STACY施設 設工認 (実験用装荷物の製作及びデブリ模擬炉心の新設) 【指摘事項回答】

日本原子力研究開発機構 原子力科学研究所
臨界ホット試験技術部

令和5年1月30日に開催されたSTACY設工認(実験用装荷物の製作及びデブリ模擬炉心の新設)に係る審査会合にて以下に関する指摘事項があった。以降、それぞれ回答する。

水密性は、**密封性確認検査**で確認

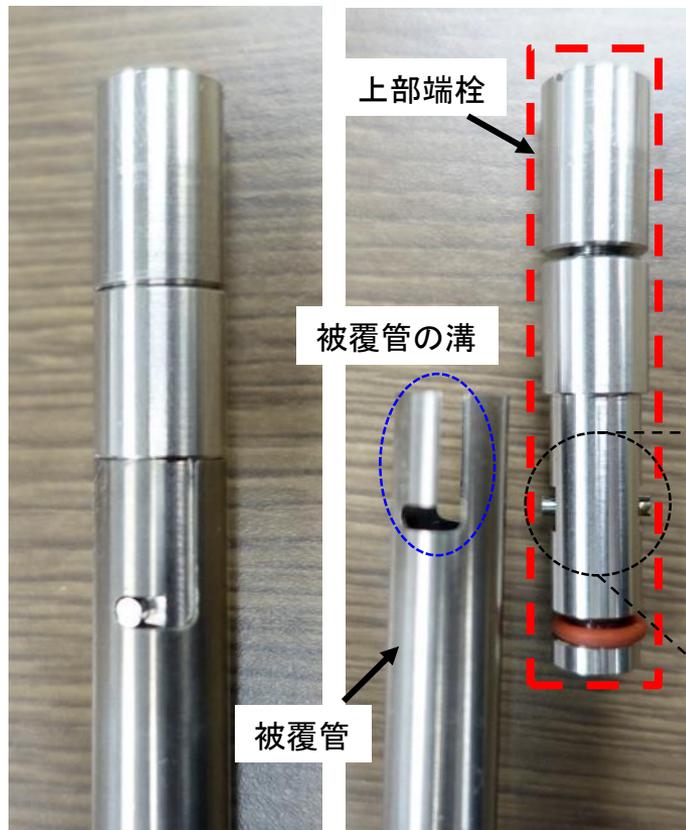
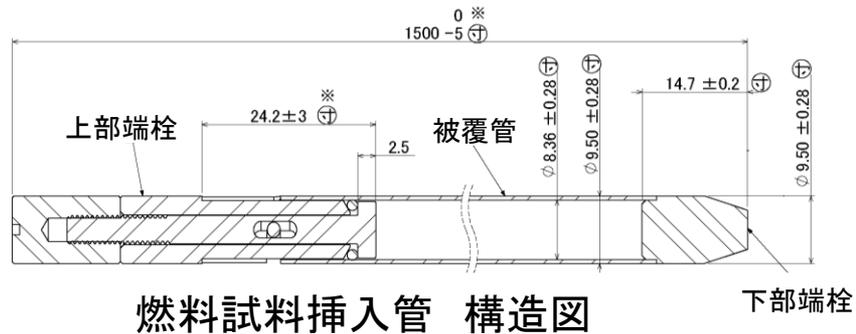
- 燃料試料挿入管は、放射線又は放射性物質の著しい漏えいを防止するにあたり、上部端栓を取り扱う時に容易に外れず、水密性を有する脱着式端栓にしているが、脱着式端栓はどの程度の水密性をどのように担保するのか、設計の考え方を説明すること。

- 炉心に装荷して使用するため、静水頭(2.0 m)相当の圧力環境下で、水圧により燃料試料挿入管に変形等の異常が発生することなく、燃料試料挿入管の内部に水が浸入しない水密性を有すること
- 内包する放射性物資が著しく漏えいしないよう上部端栓が容易に外れない構造であること

静水頭(2.0m)以上の圧力条件下で、水が浸入しないこと及び変形等の異常が無いことを確認

燃料試料挿入管(上部端栓)構造図

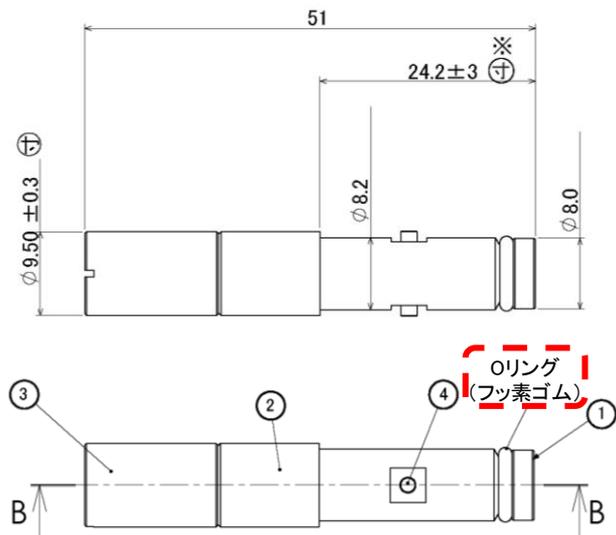
- 燃料試料挿入管のOリングの材質によっては、熱、放射線、着脱時の摩擦で影響を受けると思う。それらは機能に影響はないのか？

Oリングの材質は、耐熱性、耐放射線性、耐摩耗性を有し、実用発電炉の制御棒駆動系水圧制御ユニット等のパッキンとして使用実績のあるフッ素ゴムである。そのため、熱、放射線、着脱時の摩擦に耐える設計となっている。また、Oリングは消耗品であるため上部端栓開封時のつど交換する。材質を構造図に明記し、補正する。なお、STACYは常温*・常圧で運転する低出力炉(最大200W)であるため、その使用環境は過酷ではない。

密度の感度解析の結果

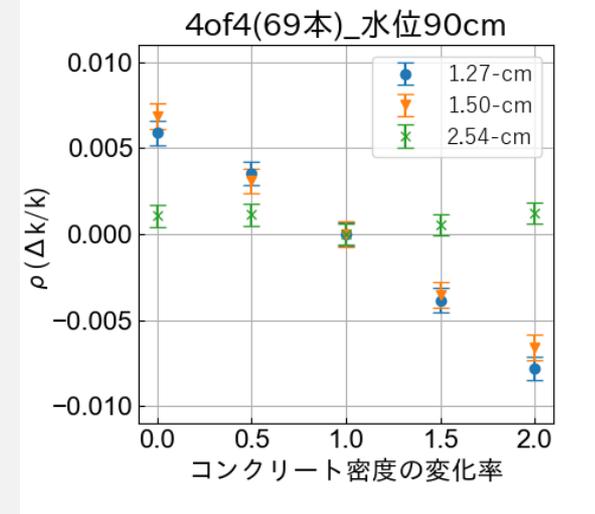
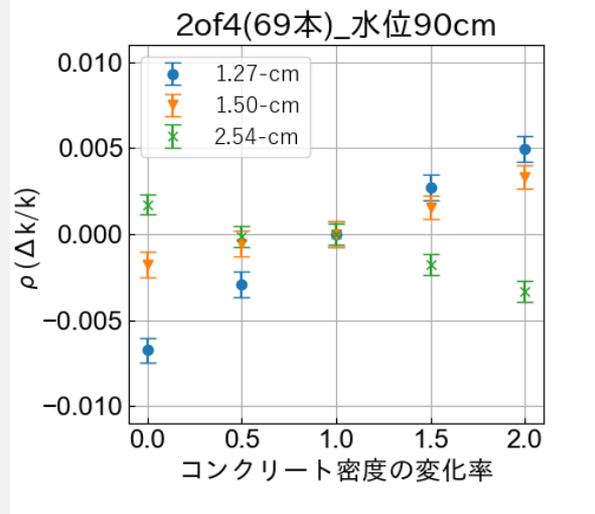
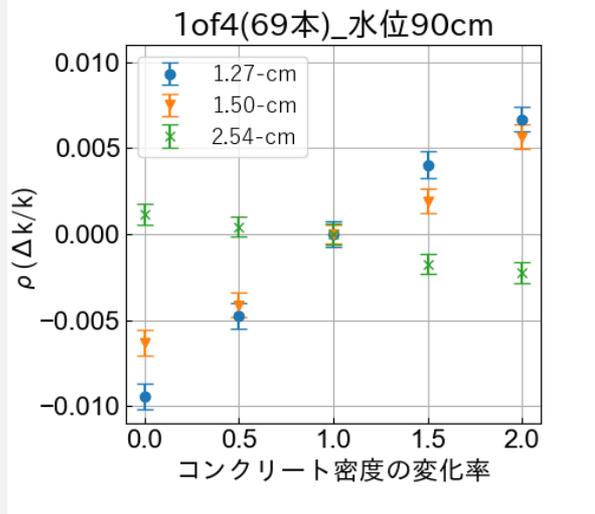
- コンクリートの組成が具体的に示されていない。STACYは燃料棒周りの水素原子の量で反応度を制御すると理解している。コンクリート中の水分などによる水素原子の量、その範囲について上限値などを示す必要があると思う。臨界実験装置は様々な炉心構成の組合せがあると思うが、それらが核的制限値を満たしているかの説明は、計算結果になると思う。その計算に水分量が含まれていない場合は、その計算結果の不確かさが大きくなると思うがどうか。
- デブリ模擬炉心(1)が設置許可の核的制限値を満たすかどうかの見通しをすることが重要な点である。コンクリートの密度が核特性に影響するとのことであれば、それについて技術的な観点で整理しその妥当性を説明すること。
- デブリ構造材模擬体の設計仕様の材料にコンクリートを記載すること。

コンクリートの組成が反応度に与える影響を確認するため、密度及び水分量を変化させた感度解析を行った。その結果、反応度に対するコンクリートの組成変化の影響は、水分量の変化によるものが支配的であることが確認できた。それに加え、コンクリートの主要成分であるSi及びCaの反応度に与える影響は小さいことを確認した。また、コンクリートの密度及び水分量が原子炉停止余裕に与える影響を評価し、顕著な影響を及ぼさないことを確認した。製作に当たっては、解析の範囲に収まるよう、コンクリートの設計仕様として水分率を記載する。

棒状燃料本数と安全板の原子炉停止効果
(ワンロッドスタックマージン)

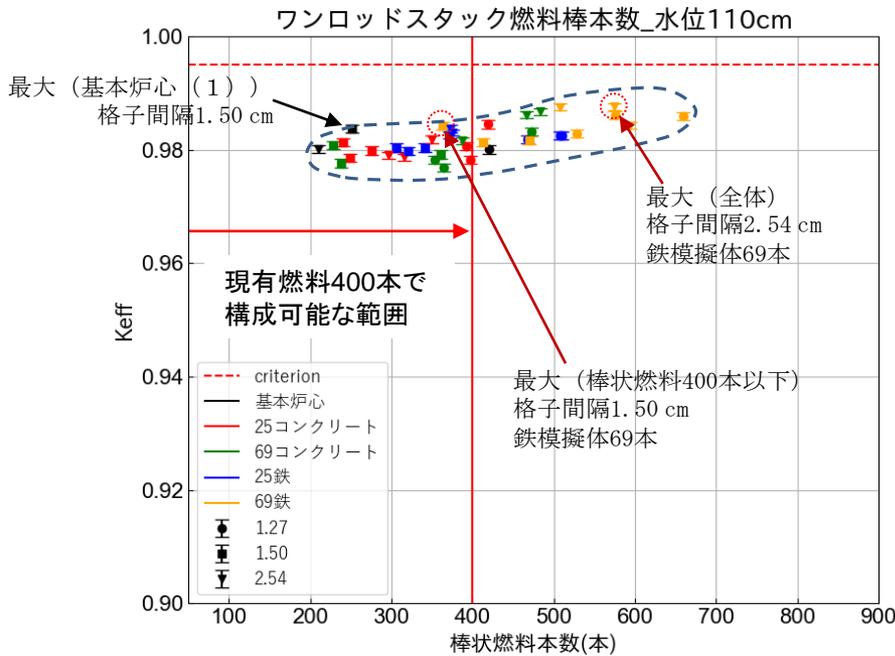
- 炉心性能の説明に「核特性値が制限された範囲に収まる見通しを示す」とあり、これがポイントである。JAEAは、最大過剰反応度、最大添加反応度を説明するとしているが、安全板の反応度価値(原子炉停止余裕、ワンロードスタックマージン)が要点である。現時点で具体的な実験は決まっていないと思うが、実際にデブリ構造材模擬体を配置した炉心で必要な安全板反応度価値が確保できることを示す必要がある。仮にコンクリートの水分でなく密度でパラメータの代表ができるのであればそれでもよい。ある程度の範囲があってそれが核的制限値に影響するのであればそのパラメータの範囲を設工認で示すこと。

- 安全板の原子炉停止効果は、棒状燃料本数が増大する(すなわち炉心が大きくなる)に連れて全体として弱まる傾向を見せるが、適切な安全板配置により、デブリ構造材模擬体の種別及び挿入本数に依らず、すべての体系で制限値を満足することができる見通しが得られた。
- 本解析の範囲において制限値に対し最も厳しい結果を与える炉心は、格子間隔2.54cmでデブリ構造材模擬体(鉄)を69本挿入した炉心である。また、STACYの初臨界炉心として想定される現有の棒状燃料400本を使用した場合には、格子間隔1.50cmでデブリ構造材模擬体(鉄)を69本挿入した炉心である。ただし、この場合、基本炉心(1)(デブリ構造材模擬体挿入なし)との反応度差は1標準偏差程度であり、ほとんど違いは見られない。
- 実験に当たっては、既知炉心である基本炉心(1)に少数本の鉄のデブリ構造材模擬体を挿入した炉心において使用前事業者検査を実施し、デブリ構造材模擬体の核特性解析値と実測値を確かめつつ徐々に実験範囲を拡大する方針とする。
